江阴市高中学位扩充项目(山观高中改造)

实验综合楼

根据弱电要求, 本项目的实验室插座高度、个数进行调整,
本次变更除云线圈出的本次变更部分以外, 均与原审查通过的设计一致。

配电系统图

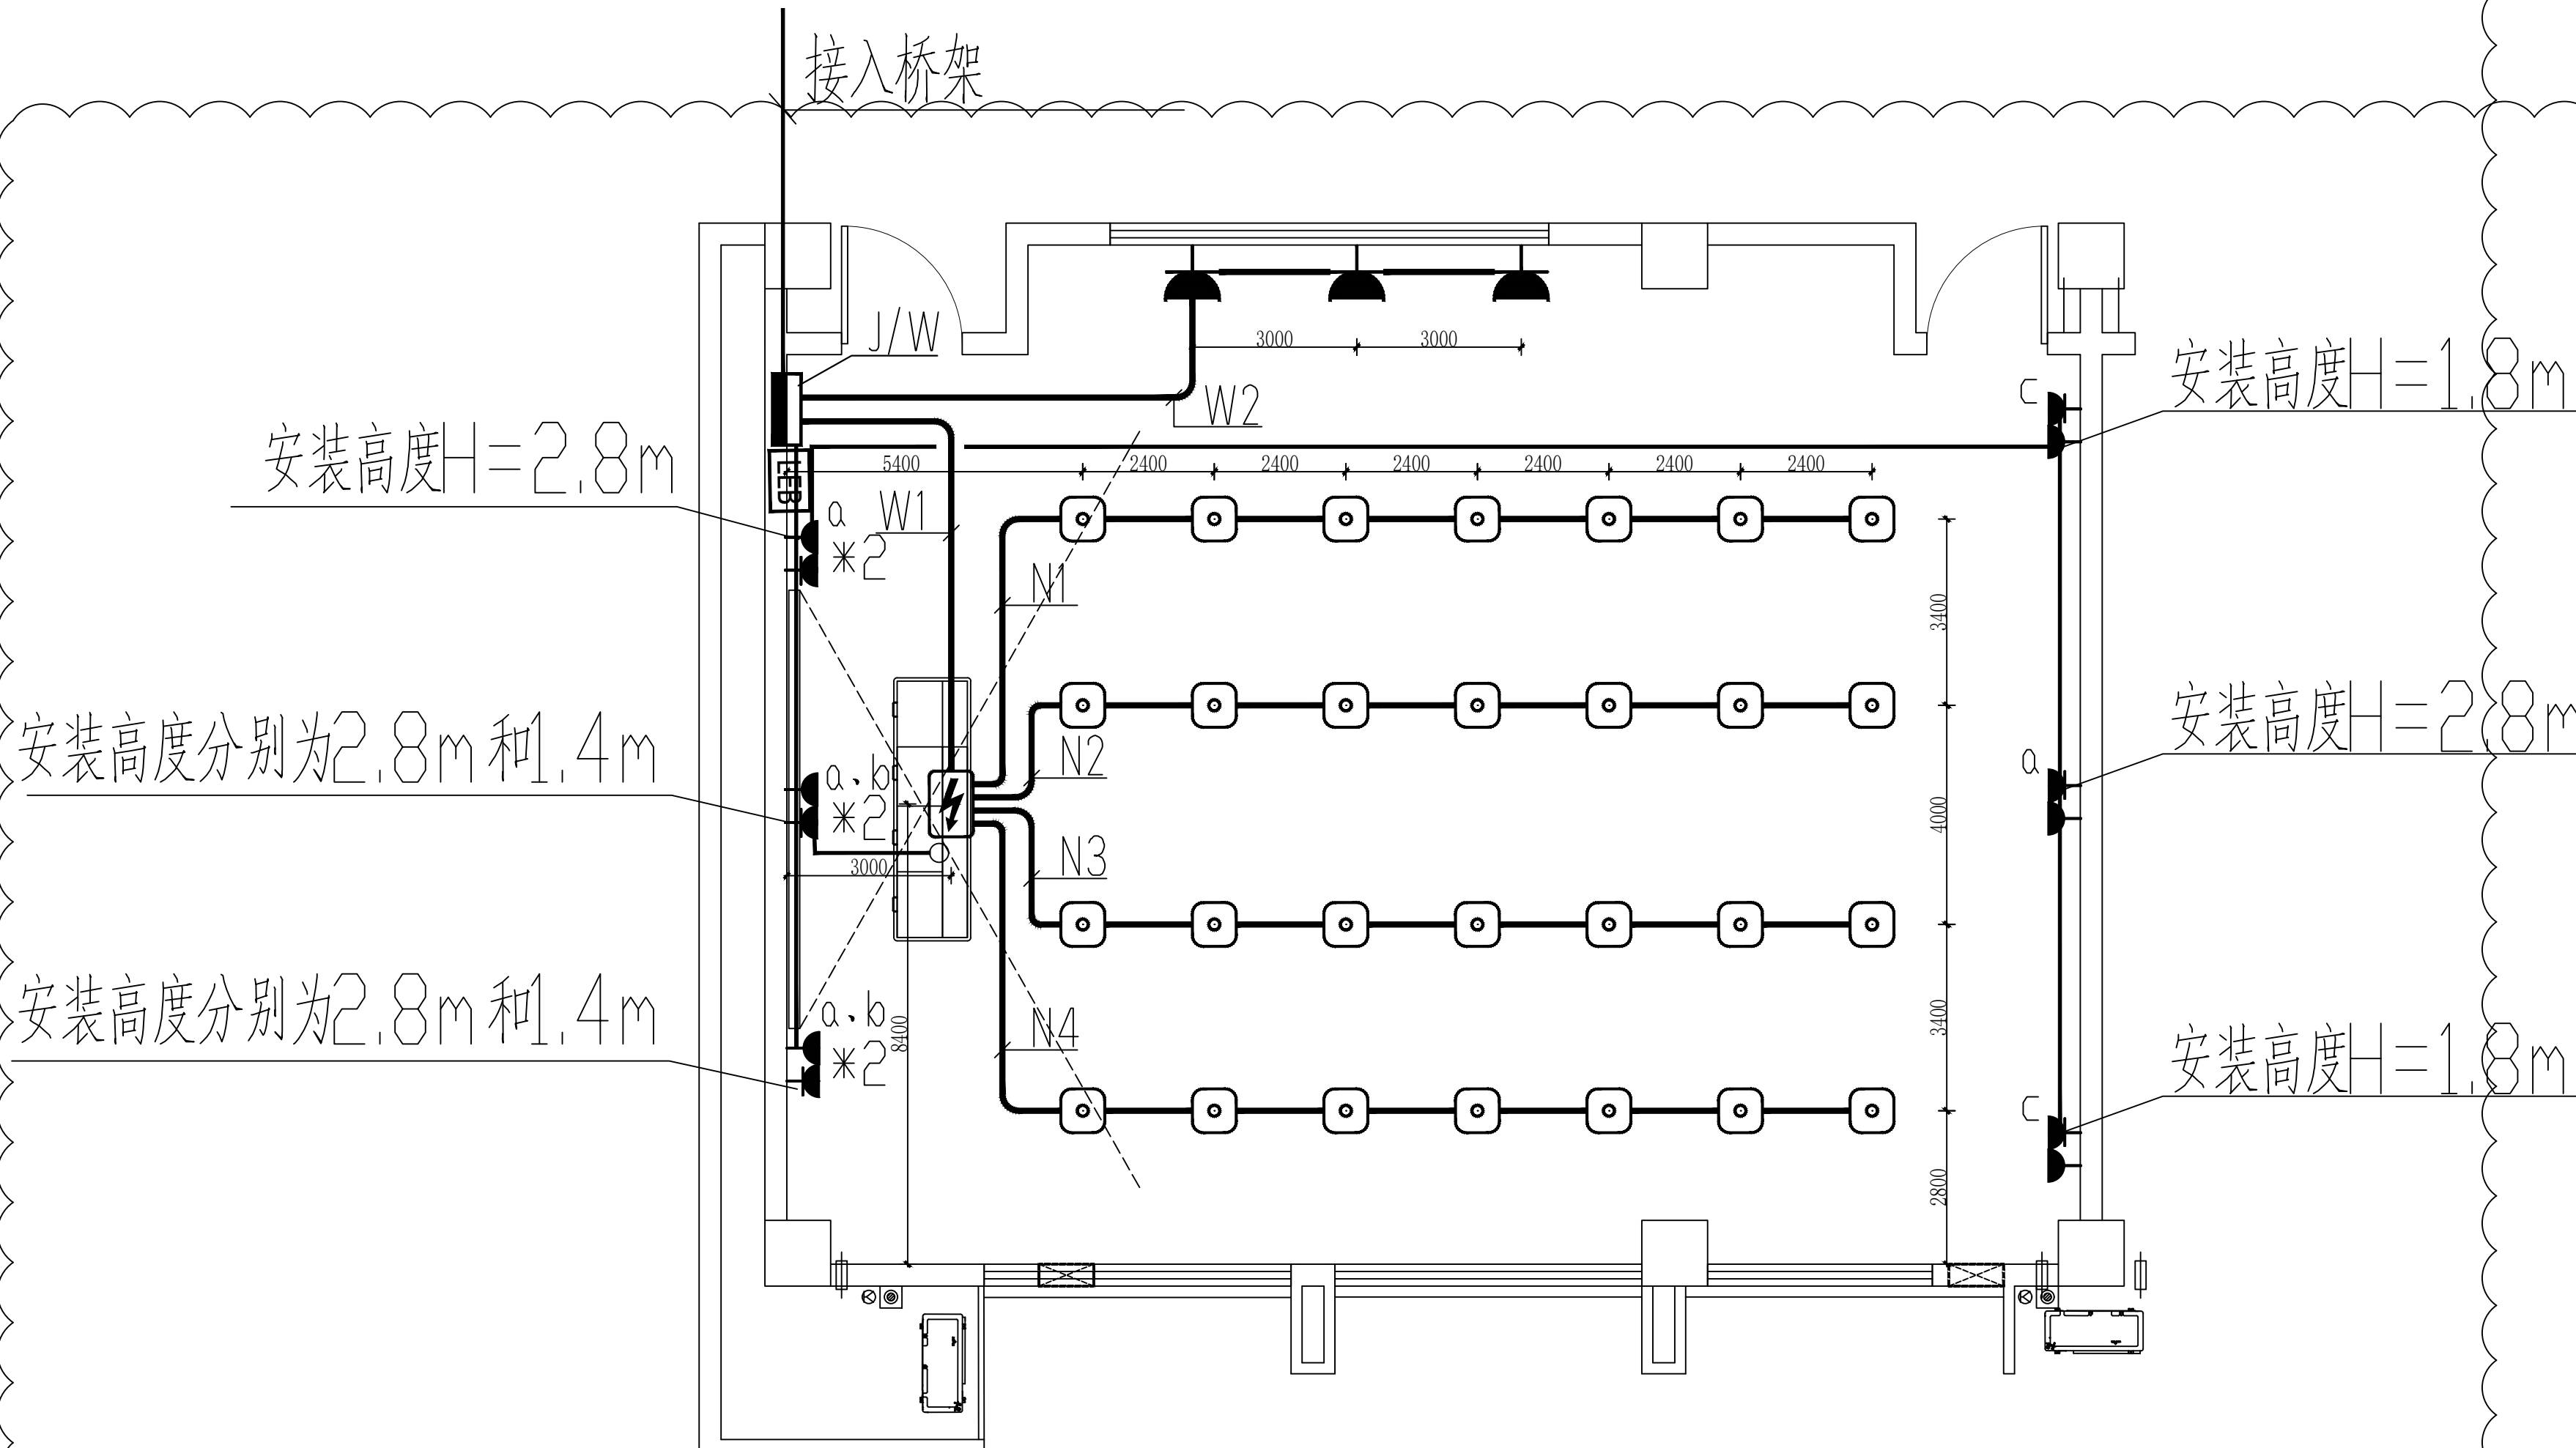
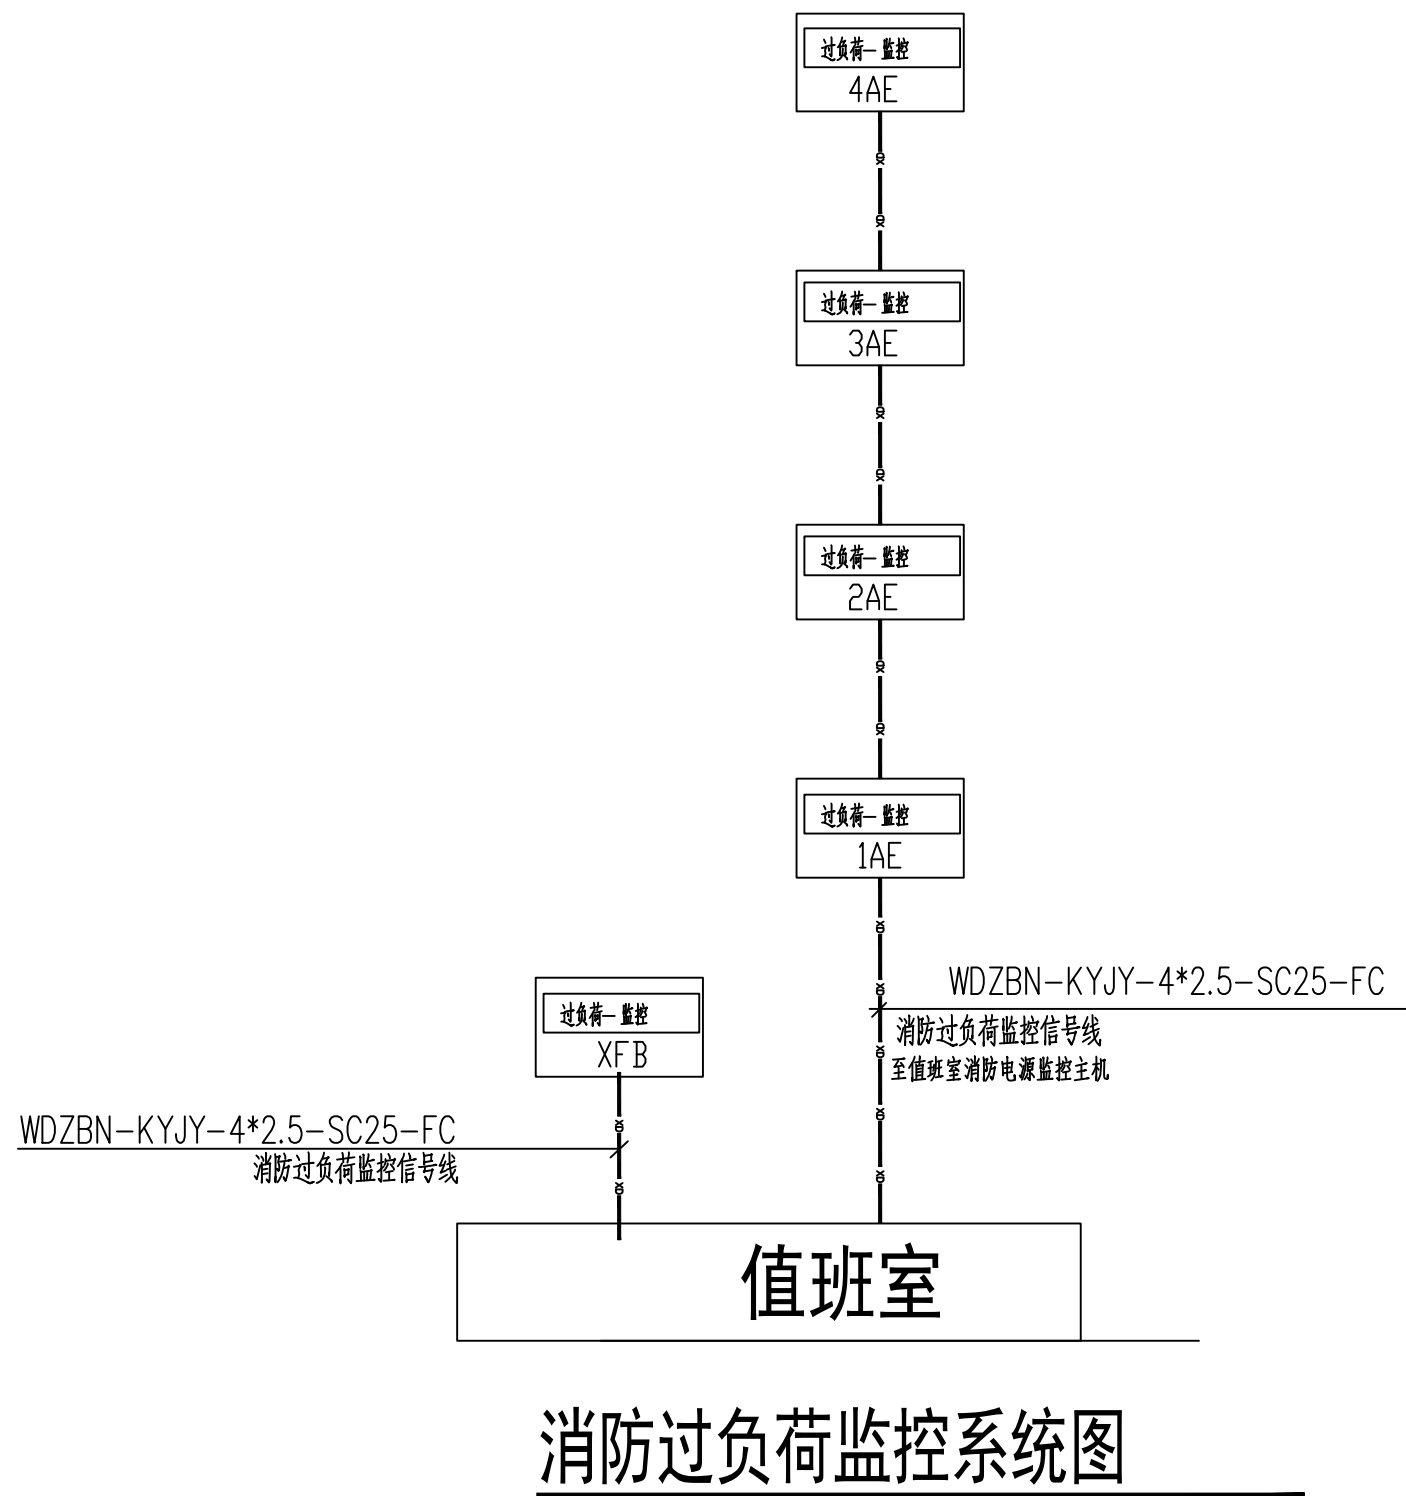
变更说明
根据弱电要求，本项目的实验室插座高度、个数进行调整
本次变更除云线圈出的本次变更部分以外，均与原审查通过的设计一致。

一层干线、插座平面图

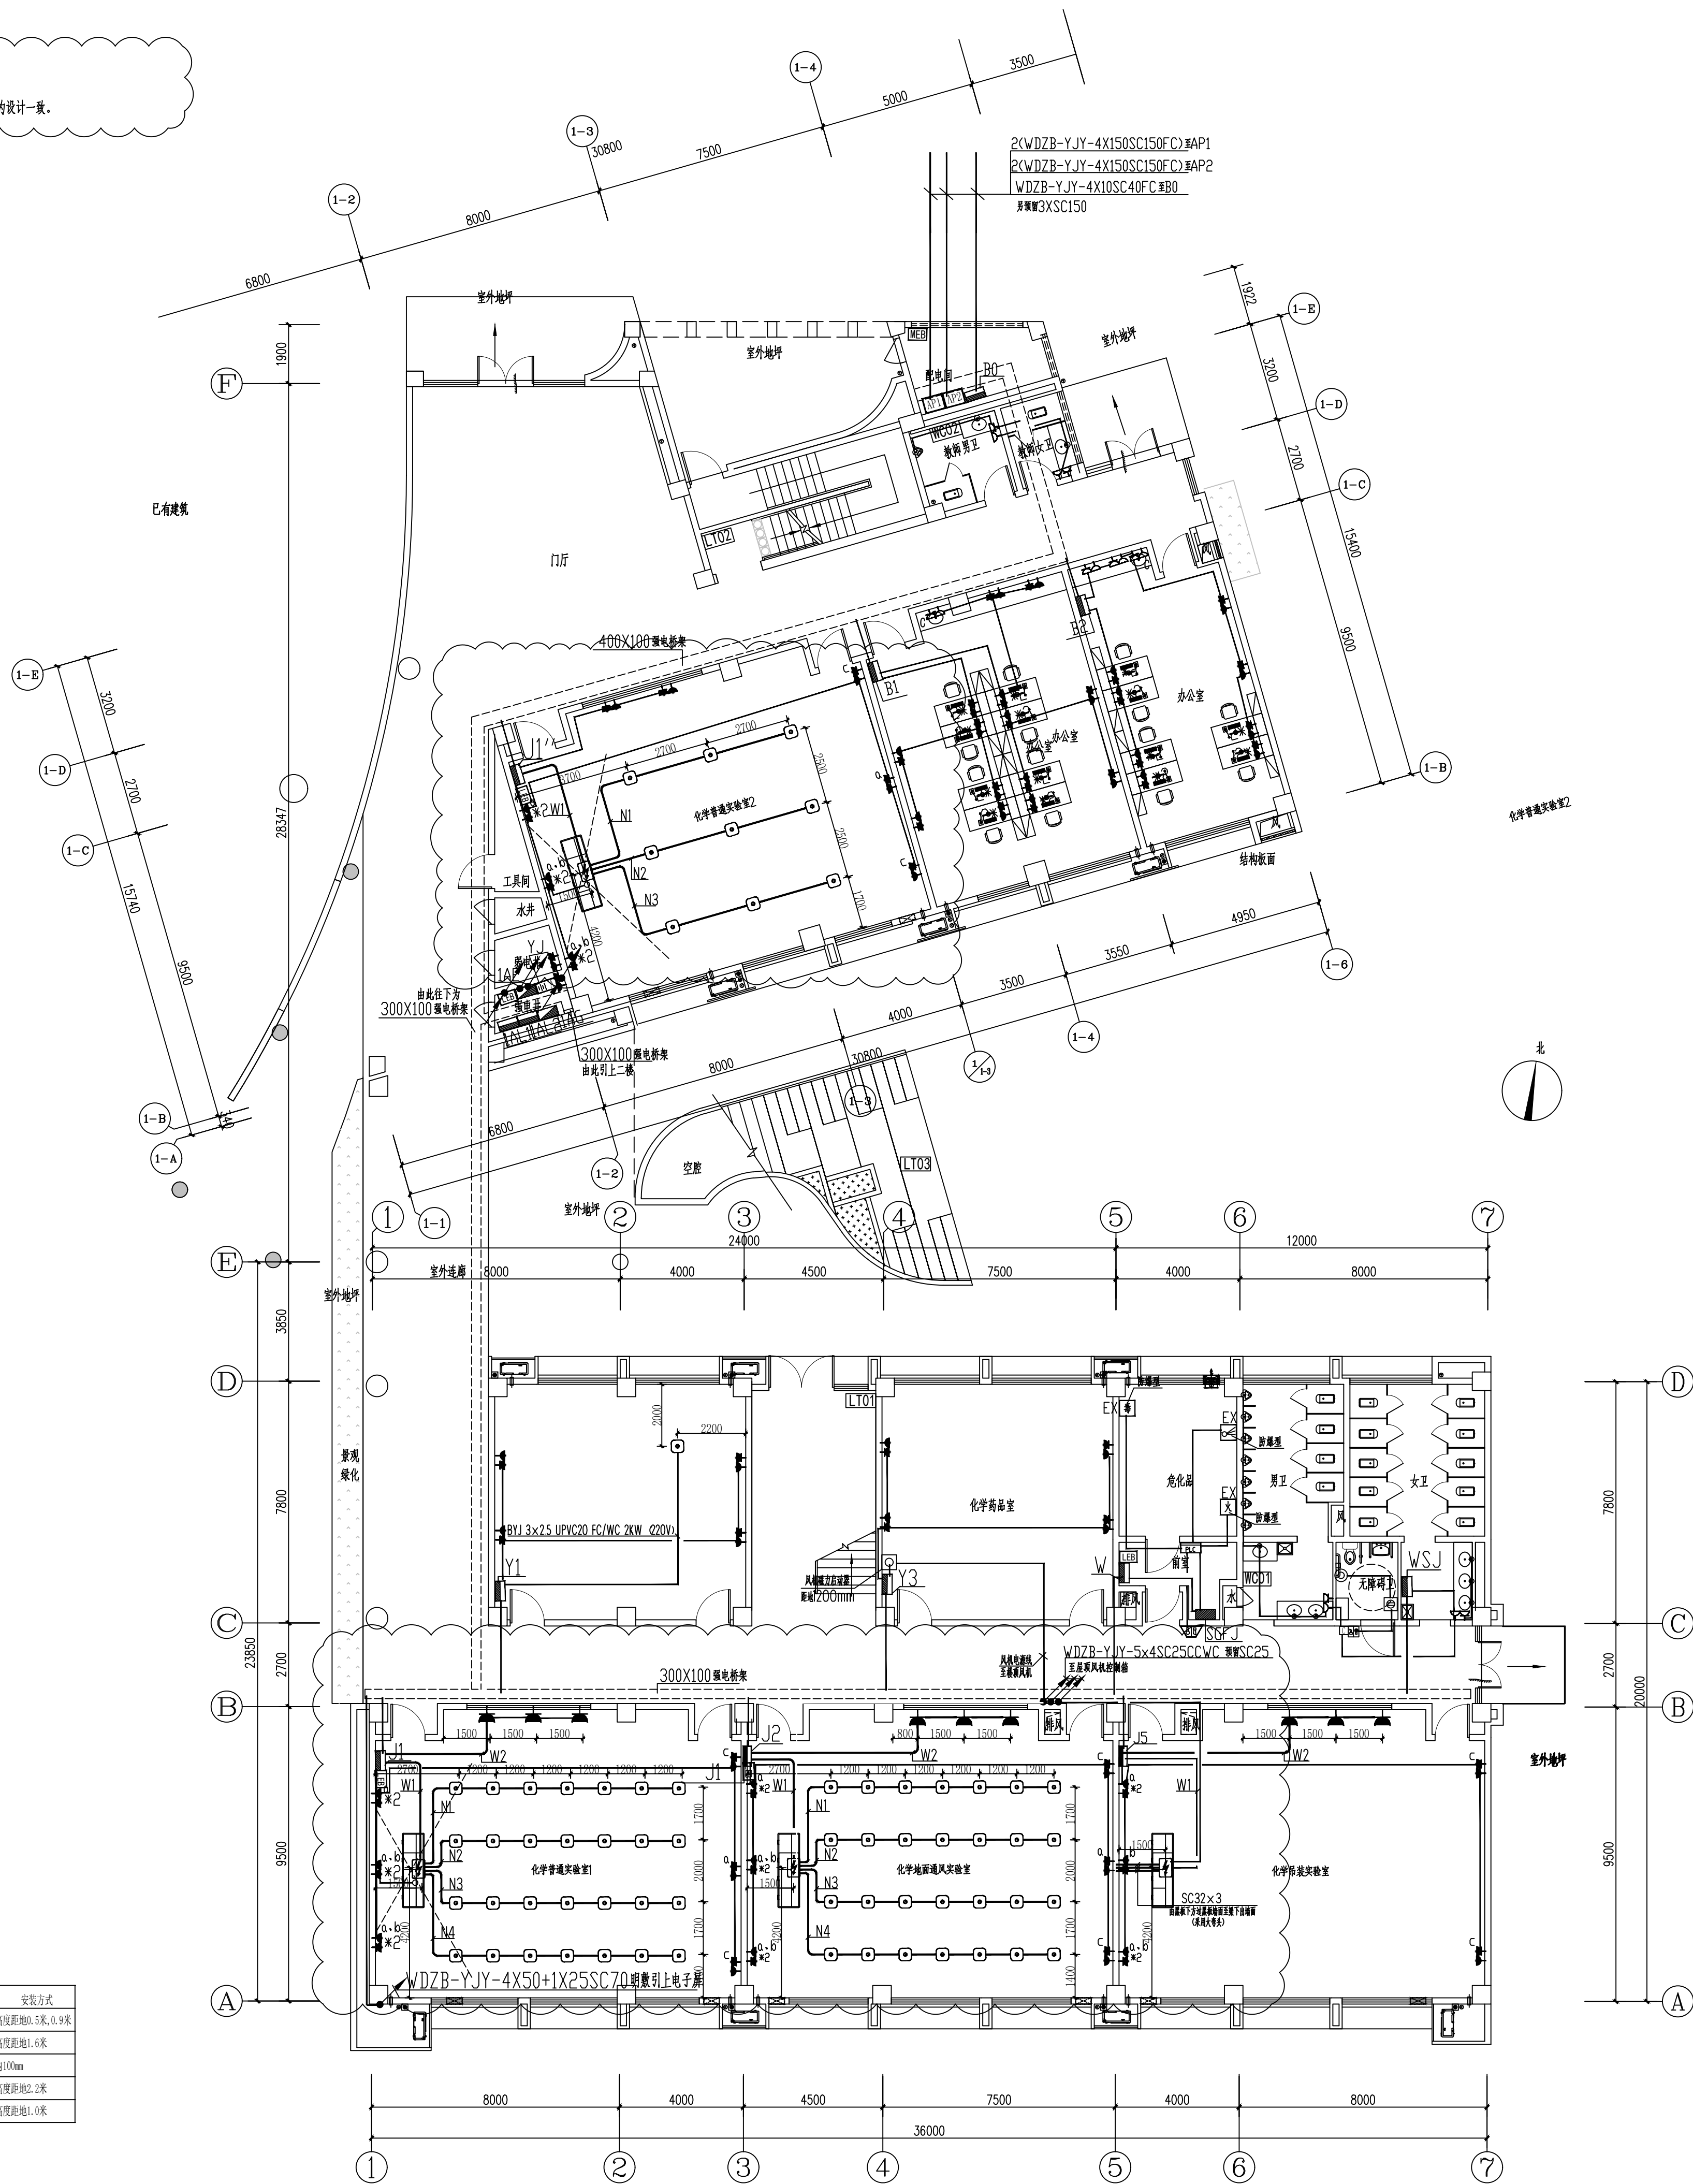
变更说明
根据弱电要求，本项目的实验室插座高度、个数进行调整，
本次变更除云线圈出的本次变更部分以外，均与原审查通过的设计一致。
